改善箇所説明図

すれ違い用前照灯

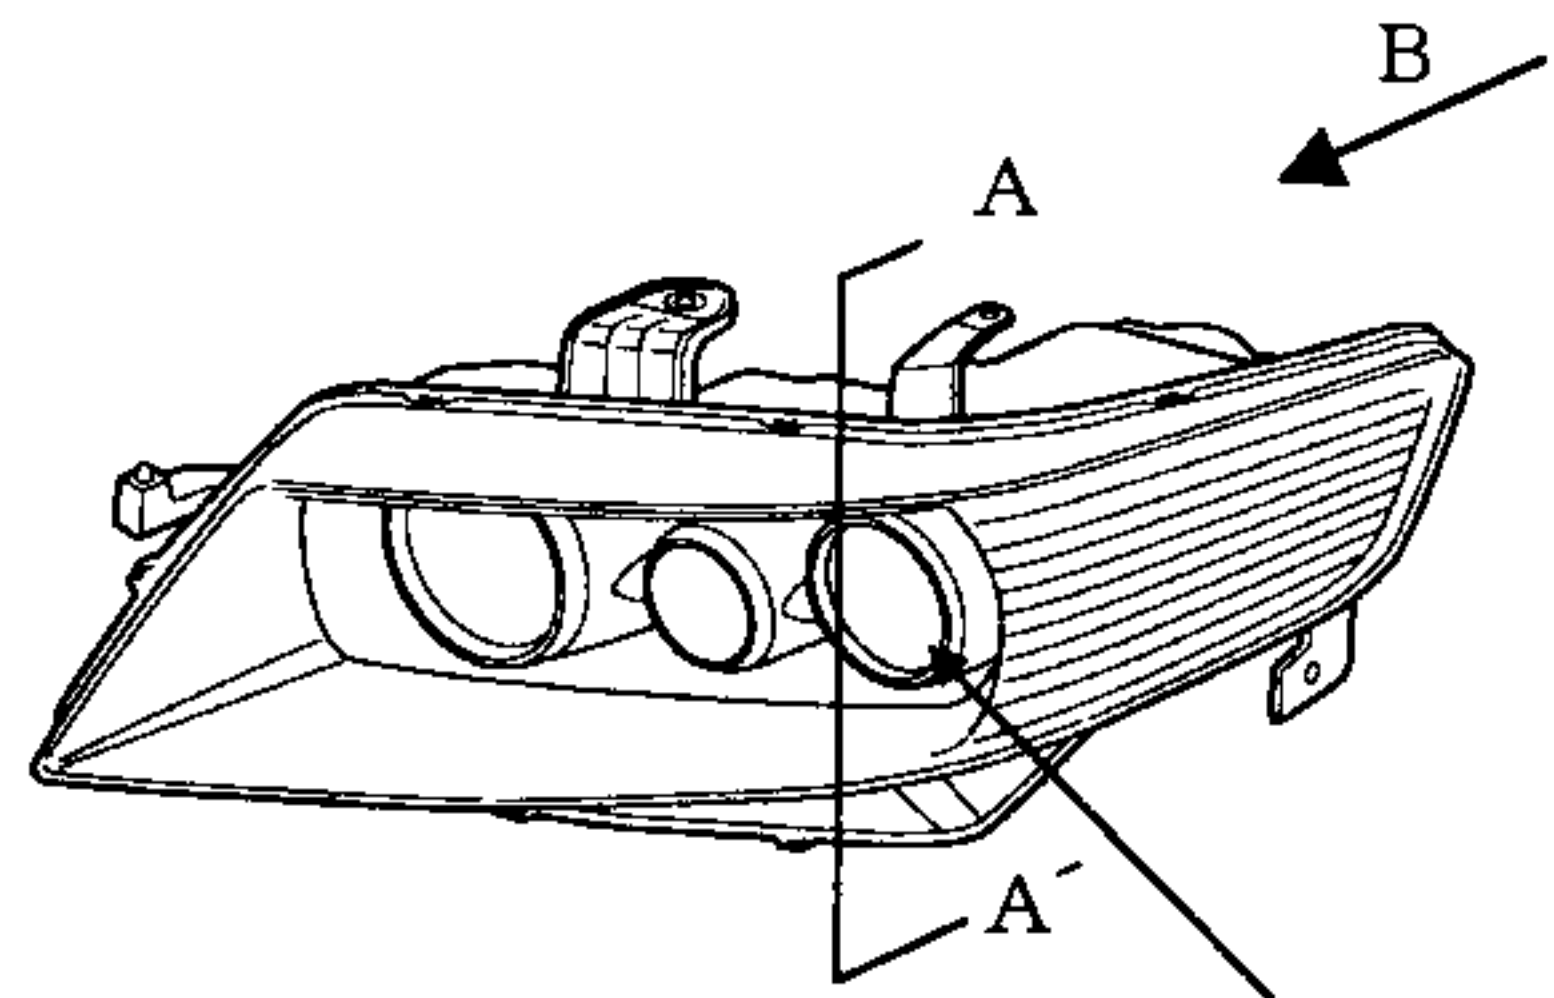
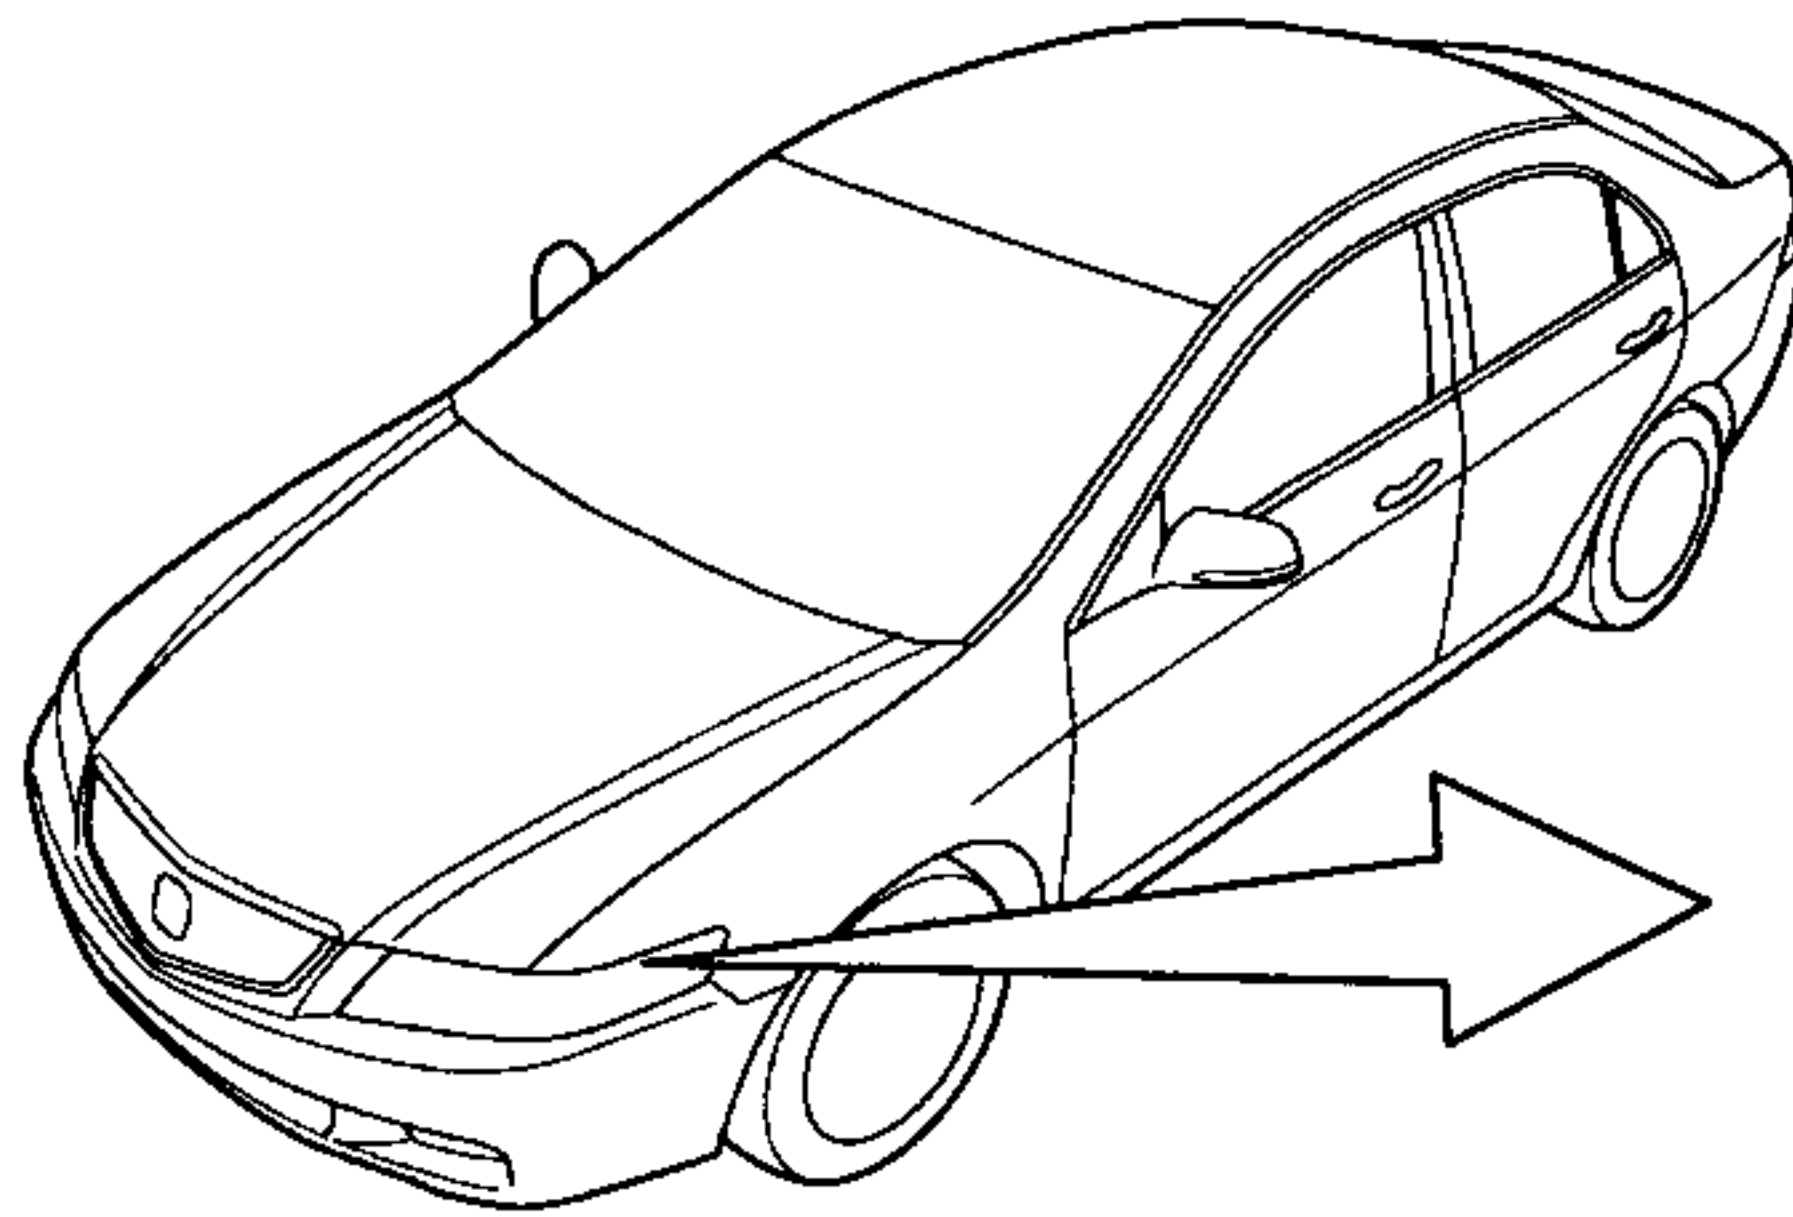
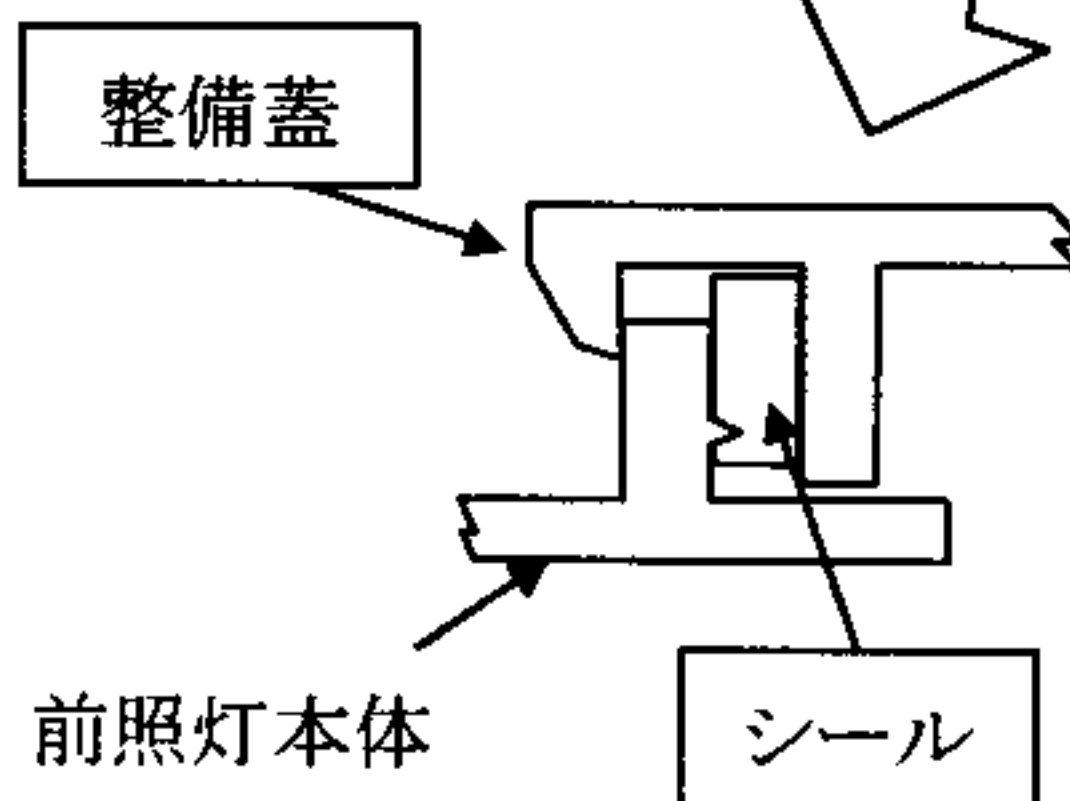
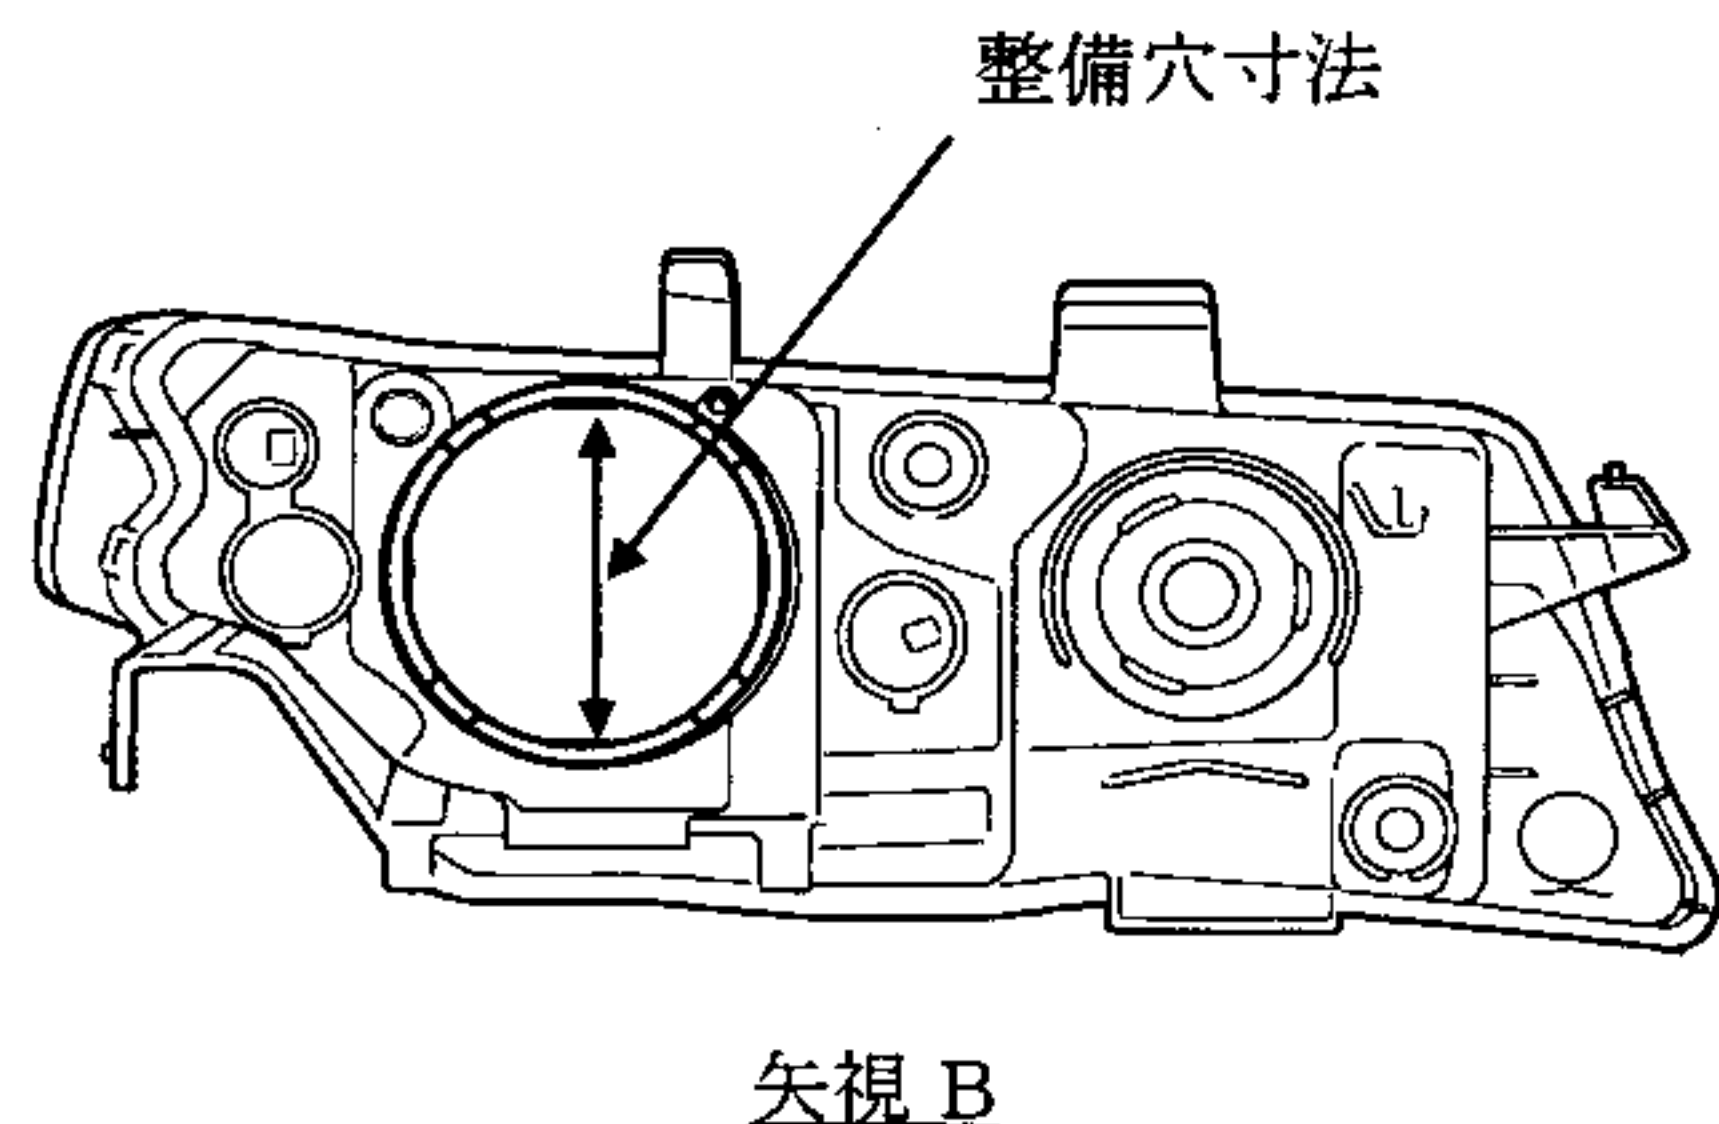
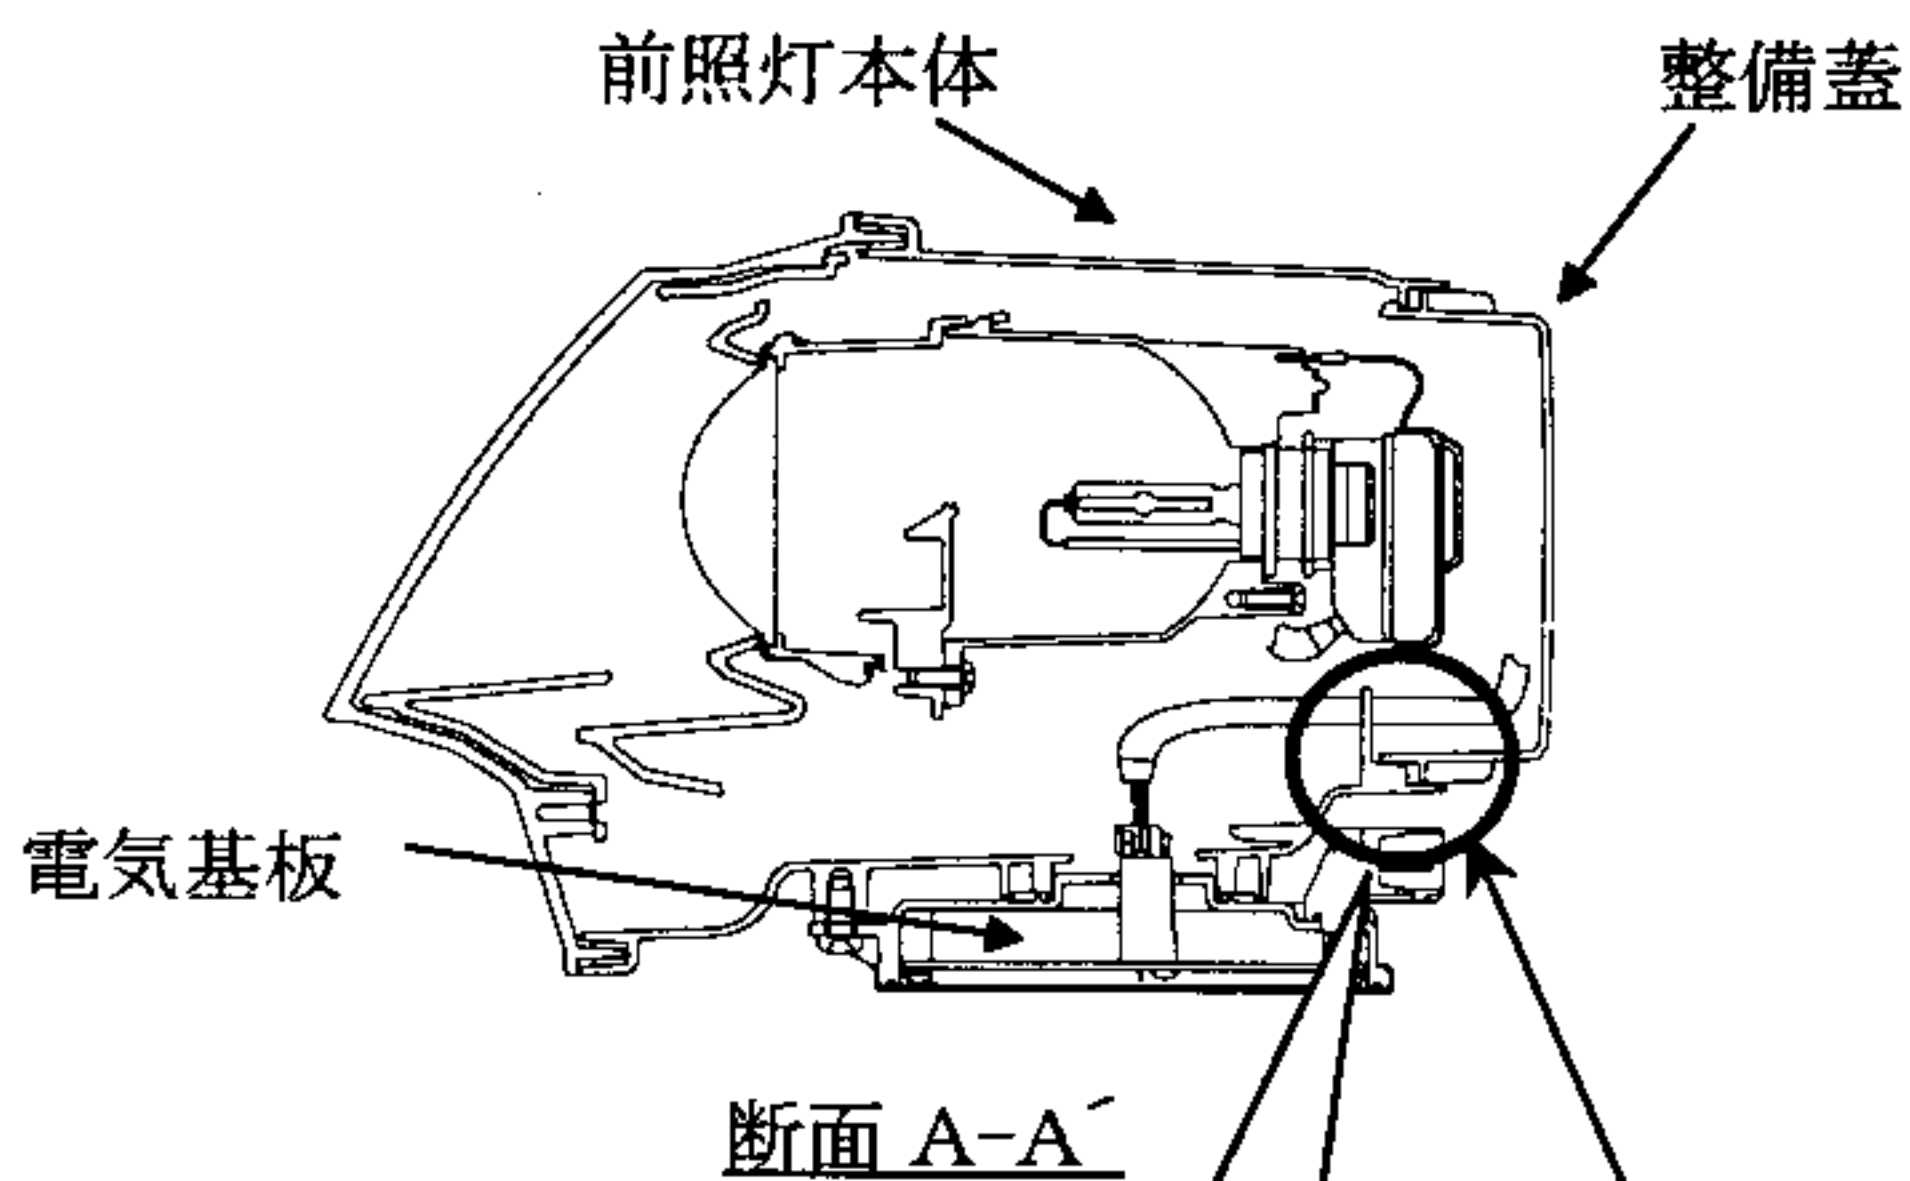
基準不適合発生箇所

灯火装置のすれ違い用前照灯において、本体背面にある整備穴の寸法が不適切なため、蓋を取付ける際にシールの位置がずれて気密性が確保できないものがあり、水が電気基板部に浸入し、最悪の場合、電圧制御回路が短絡してすれ違い用前照灯が点灯しなくなるおそれがある。

改善の内容：全車両、整備蓋とシールを対策品と交換する。

改善前	改善後
整備蓋 シール	フックの爪高さ延長 シール幅延長 整備蓋 蓋上部に識別用白ペイント付き
